**Commission économique pour l'Europe****Comité des transports intérieurs****Groupe de travail du transport intermodal et de la logistique****Soixante-cinquième session**

Genève, 19-21 octobre 2022

**Code de bonnes pratiques pour le chargement  
des cargaisons dans des engins de transport****Code de bonnes pratiques pour le chargement des cargaisons  
dans des engins de transport – mises à jour prioritaires :  
niveau de stabilité pour le transport, configurations  
de couchage, répartition des charges,  
stabilisants et autres modifications****Note du secrétariat****I. Introduction**

Figure 7.35 : Marque TSL4 dans les deux sens de la longueur (L) et de la largeur (W)

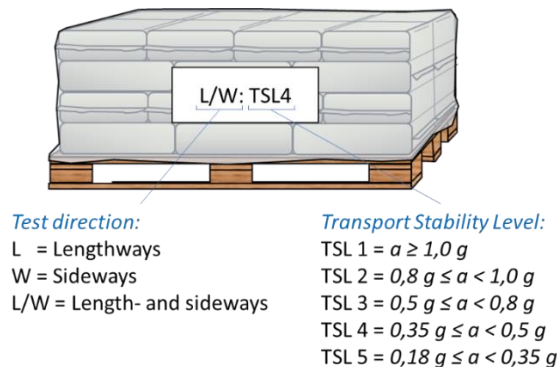
Il se peut que les résultats de l'essai réalisé pour déterminer le TSL ne soient pas les mêmes dans les différents sens en fonction de la forme du colis. Dans ce cas, il convient de mentionner la valeur la plus faible dans le sens de la longueur et dans celui de la largeur, comme dans les exemples ci-après (voir les figures 7.35 et 7.36).

Figure 7.37 : Un colis portant la marque TSL3, ou la marque d'un TSL supérieur, peut être bloqué à la base dans la direction latérale pendant un transport routier, tandis qu'un colis marqué TSL4 risque de se renverser dans cette même situation.

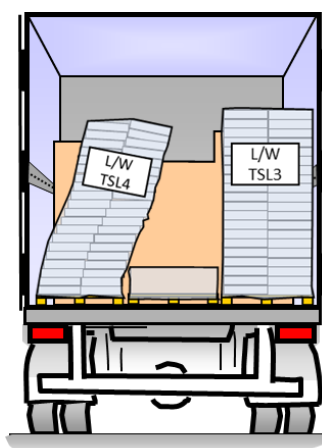
indique le TSL le plus faible requis afin d'arrimer le colis dans différents sens et dans différents moyens de transport (voir la figure 7.37).

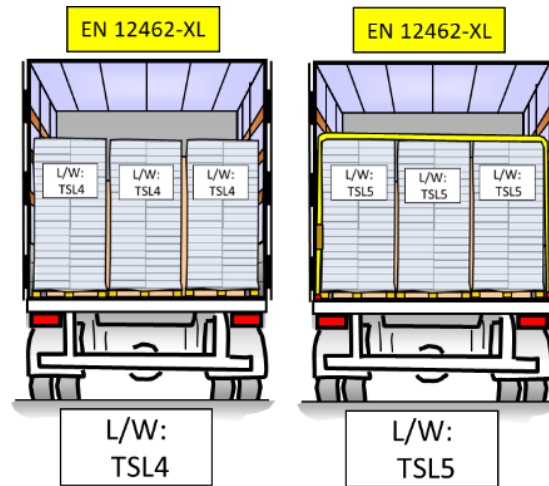
Le TSL du colis indique si les parois de l'engin de transport offrent une résistance suffisante pour bloquer le colis, ou bien si des moyens d'assujettissement supplémentaires, tels que des saisines, sont nécessaires afin de ne pas surcharger les parois de l'engin (voir le tableau 7.10 et la figure 7.38). TSL le plus faible requis pour bloquer le chargement contre les parois de l'engin de transport (charges réparties uniformément)						
Norme	EN 12642:2016				EN 283	ISO 1496
	Véhicule de grandes dimensions		Véhicule de très grandes dimensions			
Engin de transport					Caisse mobile	Conteneur
Mode de transport	Caisse	Parois repliables	Rideaux latéraux	Caisse/parois repliables/rideaux latéraux		
Transport routier	TSL5	TSL5	TSL4	TSL5	TSL5	TSL5
Transport ferroviaire	TSL5	TSL5	TSL4	TSL5	TSL5	TSL5
Zone maritime A	TSL5	TSL5	TSL4	TSL5	TSL5	TSL5
Zone maritime B	TSL3	TSL3	TSL3	TSL4	TSL3	TSL5
Zone maritime C	TSL3	TSL3	TSL2	TSL3	TSL3	TSL5

Figure 7.101

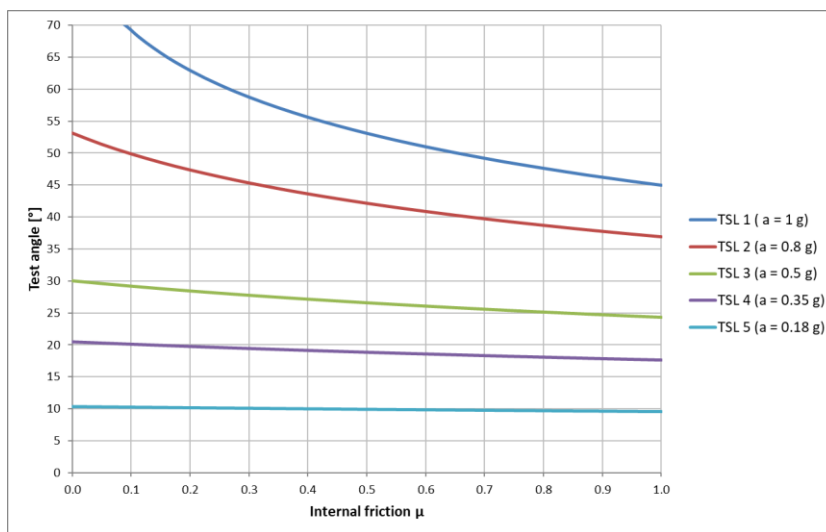
**6.1** L'angle d'essai requis  $\alpha$  en fonction du TSL choisi (1 à 5) est donné par le diagramme de la figure 7.101 ou le tableau 7.16 ci-après.

Si le frottement interne pour un colis correspond à  $\mu = 0,40$  et si le TSL choisi aux fins de l'essai est égal à 3, le colis devrait pouvoir résister à une inclinaison de  $27^\circ$  environ, conformément au diagramme.

Figure 7.246 Poutres de transfert de poids

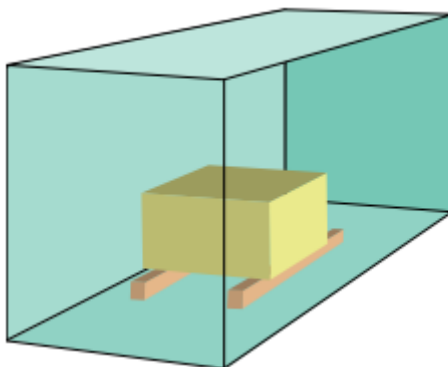
3.1.1 Les conteneurs, ~~les conteneurs plates formes et les plates formes~~ sont conçus conformément aux normes ISO, notamment de manière telle que la charge utile admissible  $P$ , si elle est répartie de façon homogène sur toute la surface de chargement, puisse être transférée en toute sécurité aux quatre montants d'angle dans toutes les conditions de transport. Une marge de sécurité est prévue pour faire face à une hausse de poids temporaire due aux accélérations verticales qui se produisent lors d'un voyage en mer. Si la charge utile n'est pas répartie de façon homogène sur la surface de chargement, il faudrait tenir compte des limitations applicables aux charges concentrées. Il peut être nécessaire de transférer le poids vers les montants d'angle en utilisant des poutres résistantes en bois ou en acier, selon qu'il convient, pour soutenir la cargaison (voir la figure 7.246).

Figure 7.27 Longueur minimale

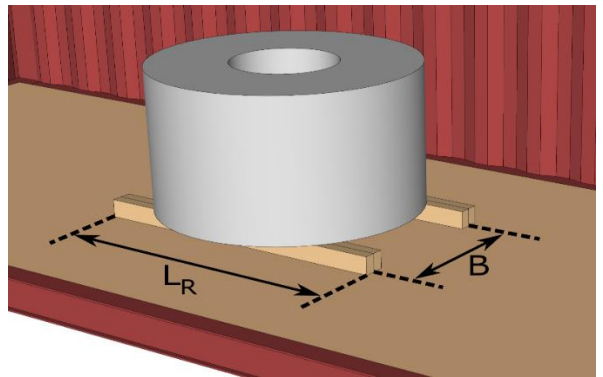
1. Les poutres doivent être suffisamment longues pour que la charge n'exerce pas une contrainte excessive sur le plancher du conteneur.
2. La longueur minimale dépend des facteurs suivants (voir la figure 7.27) :
  - La masse de la marchandise (en tonnes) ;
  - L'intervalle entre les poutres, B (en mètres).

3. Le tableau 7.5 ci-dessous indique la longueur minimale requise ( $L_R$ ) pour les poutres en fonction de ces deux facteurs.

Figure 7.28 Dimensions minimales

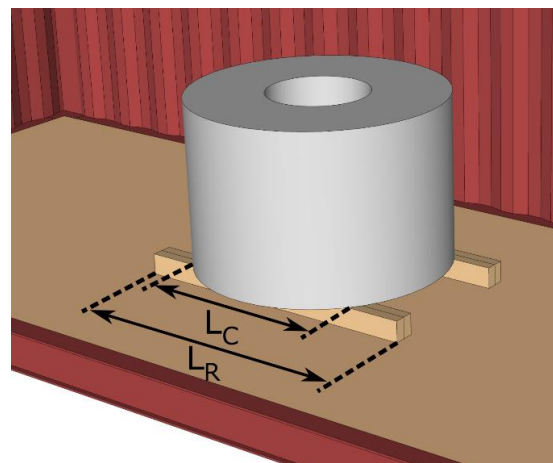
1. La taille appropriée pour les poutres dépend de la résistance à la flexion (module d'inertie) requise pour que celles-ci puissent convenablement transférer la contrainte de la charge sur la surface de plancher considérée. Le module d'inertie requis dépend des facteurs suivants (voir la figure 7.28) :
  - La masse de la marchandise (en tonnes) ;
  - La longueur minimale des poutres,  $L_R$  (en mètres), indiquée dans le tableau ci-dessous ;
  - L'encombrement de la marchandise sur les poutres,  $L_C$  (en mètres) ;
  - La résistance du matériau dont les poutres sont faites.

Figure 7.31 Exemple de diagramme de répartition des charges utilisable en vue de charger et manutentionner en toute sécurité un conteneur de 40 pieds dans les conditions suivantes :

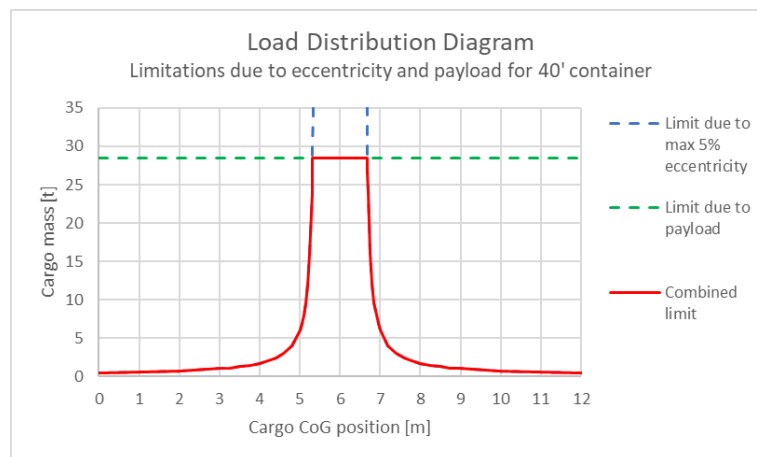
~~3.3.23.1.4~~ Si des conteneurs, y compris des conteneurs plates-formes et des plates-formes, doivent être levés et manutentionnés horizontalement en cours de transport, la cargaison devrait être disposée et assujettie dans le conteneur de manière telle que son centre de gravité se trouve près du milieu de la longueur et du milieu de la largeur du conteneur. En général, le centre de gravité de la cargaison **masse brute du conteneur** ne devrait pas avoir une position excentrée dépassant  $\pm 5\%$ . La valeur empirique suivante peut être retenue : 60 % de la masse totale de la cargaison sur 50 % de la longueur du conteneur. ~~Une position excentrée allant jusqu'à  $\pm 10\%$  peut être acceptée dans certaines circonstances car des palonniers modernes servant à la manutention des conteneurs sont capables d'ajuster une telle position excentrée. L'emplacement longitudinal exact du centre de gravité de la cargaison peut être déterminé au moyen de calculs (voir l'appendice 4 à la présente annexe).~~

Figure 7.32~~37~~

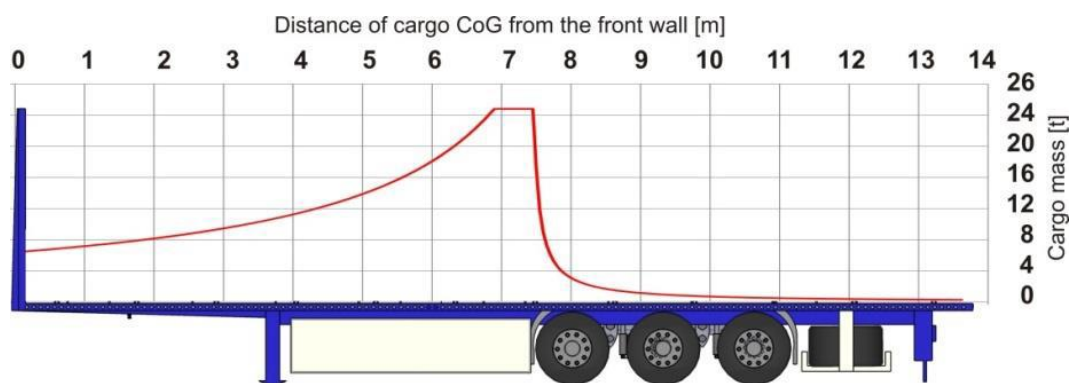
~~3.3.53-1.7~~ Dans le cas des camions routiers et des remorques routières, l'emplacement du centre de gravité de la cargaison chargée est particulièrement important en raison des charges par essieu spécifiées par le constructeur pour maintenir la capacité de manœuvre et de freinage, **ainsi que des limitations applicables aux infrastructures en ce qui concerne la masse brute du véhicule et les charges par essieu et par bogie. S'agissant des semi-remorques, la charge maximale sur le pivot, qui dépend des limitations applicables au tracteur, doit également être prise en compte.** Ces Certains véhicules peuvent être accompagnés de diagrammes spécifiques indiquant la masse admissible de la cargaison en fonction de l'emplacement longitudinal de son centre de gravité. En règle générale, la ~~masse maximale de la cargaison~~ **charge utile maximale** peut être utilisée uniquement si le centre de gravité (CdG) se situe dans des limites bien définies, à environ la moitié de la longueur de l'espace de chargement (voir les figures 7.22 et 7.23 **la figure 7.32**).

Figure 7.33 Exemple de diagramme de répartition des charges pour un conteneur de 40 pieds sur un wagon à deux essieux, dans les conditions suivantes :

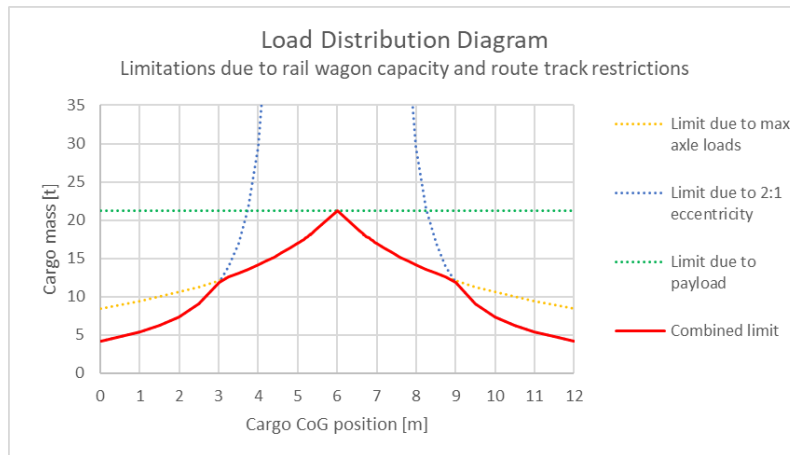
~~3.3.63-1.8~~ Les voies ferrées sont généralement classées en catégories de ligne, en vertu desquelles **des masses brutes**, des charges par essieu et des charges par mètre de longueur d'espace de chargement sont attribuées à chaque wagon. Les chiffres applicables devraient être respectés compte tenu de l'itinéraire prévu du wagon. Les charges concentrées admissibles sont classées en fonction de leur longueur de couchage. Les valeurs de charge pertinentes sont marquées sur les wagons. ~~La déviation~~ **L'excentricité** transversale et longitudinale du centre de gravité de la cargaison par rapport aux axes centraux du wagon est limitée par des rapports définis entre les charges par roue transversales et les charges par essieu/bogie longitudinales. Des personnes formées à cet effet devraient superviser le bon déroulement du chargement des wagons.

Figure 7.34 Exemple de diagramme de répartition des charges combiné : manutention et capacité d'un conteneur de 40 pieds, et transport sur un wagon à deux essieux

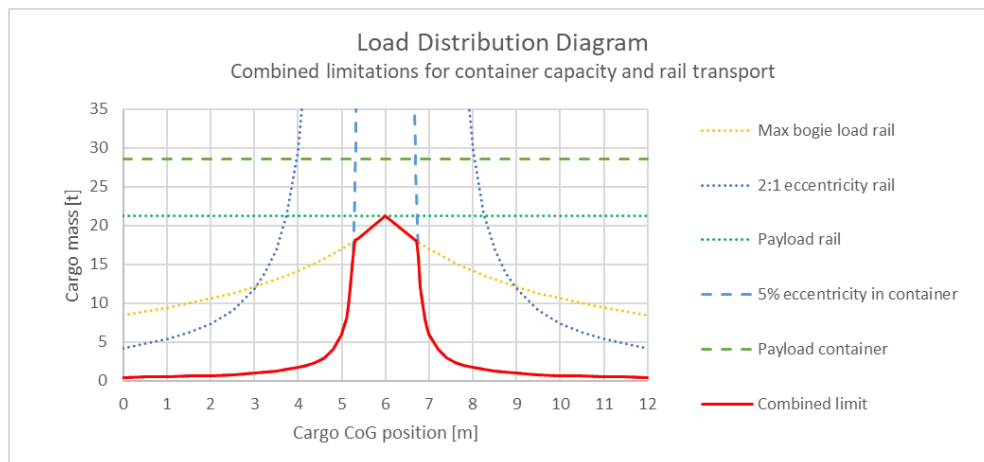
3.3.7 Les diagrammes de répartition des charges correspondant à différents modes de transport peuvent être superposés de façon à représenter la courbe de limitation combinée sur tout l'itinéraire, comme le montre la figure 7.34.
